## Relatório Técnico

**FR425**

Número: 036_23	Página: 1/3	Permissão de desvio / Concessão / Relatório auxiliar (referenciar RNC se aplicável): <b>RELATÓRIO TÉCNICO COMPLEMENTAR</b>			Data: 28/02/2023
Produto/Material Cód. do Cliente/ Fornecedor: 8035			Produto/Material Cód. SERDIA 087018		
Descrição do Produto/Material: PCBA MCE_ESP32 (P.A-PTH-PB)-TL			Cliente/ Fornecedor: SSAT		
Quantidade Total: 8	Quantidade Não conforme: 8	OP/OC: 7173 7174	NF.: 2651	Material recebido dia: 23/02/2023	Origem MP: 01
Assunto: Análise inicial				Responsável Técnico: Raysa Lorena

Segue imagem do conector J1:

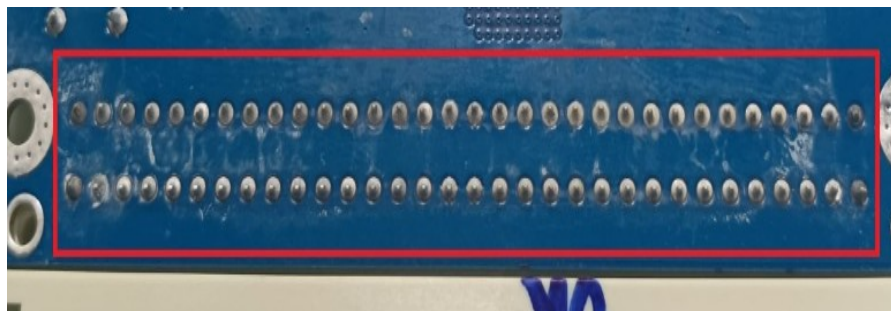
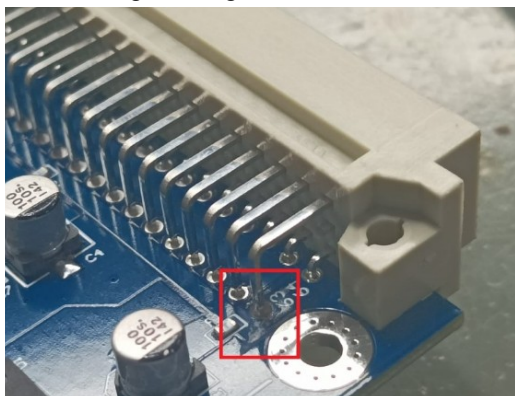
Ao realizar a análise visual no conector J1 destas placas recebidas para a assistência técnica Serdia constatamos que o conector contém resíduos de fluxo de solda se a placa é submetida a alta-tensão pode ser que ocorra o sintoma de arco voltaico, porém precisamos da jiga do cliente para verificar esta questão testando as placas com este resíduo e verificando o funcionamento que ocorre. Atualmente não é solicitado a limpeza deste resíduo para este projeto.

O resíduo não é um defeito e está dentro das normas da IPCA 610 mas dependendo aonde a placa é submetida pode ser uma anomalia.

Segue imagens feitas no raio-x:

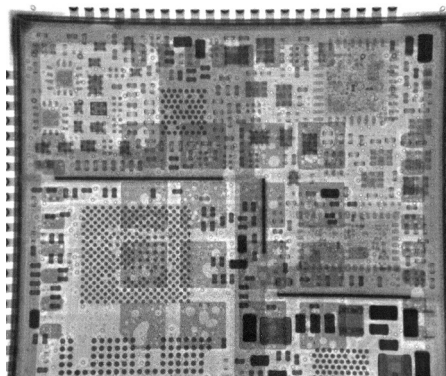
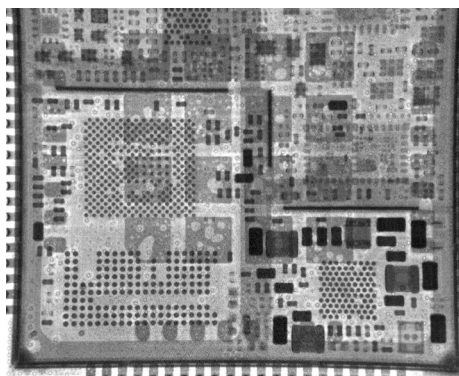
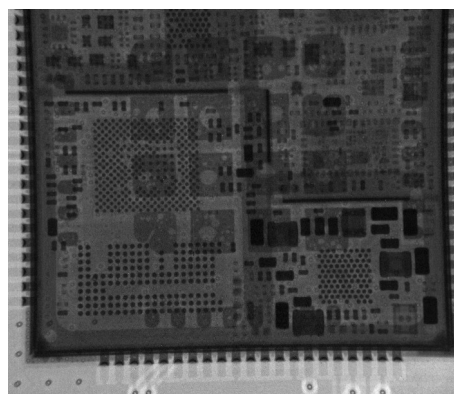
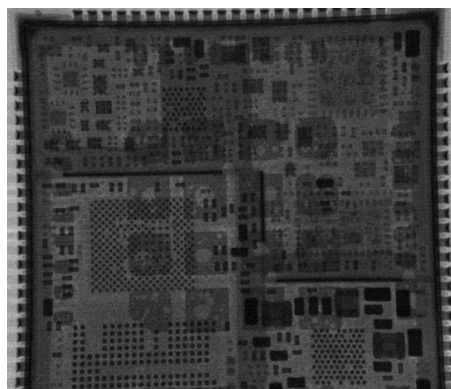
Foi realizado análise do módulo no raio-x a fim de detectar alguma anomalia e em 1 placa foi identificado insuficiência de solda.

Exemplo dos 7 módulos com soldabilidade ok

Módulo da placa 2D 001695391 com insuficiência de solda

Para esta placa com insuficiência de solda pode ser realizado o reflow, e após o raio-x novamente para verificar a soldabilidade após o retrabalho.
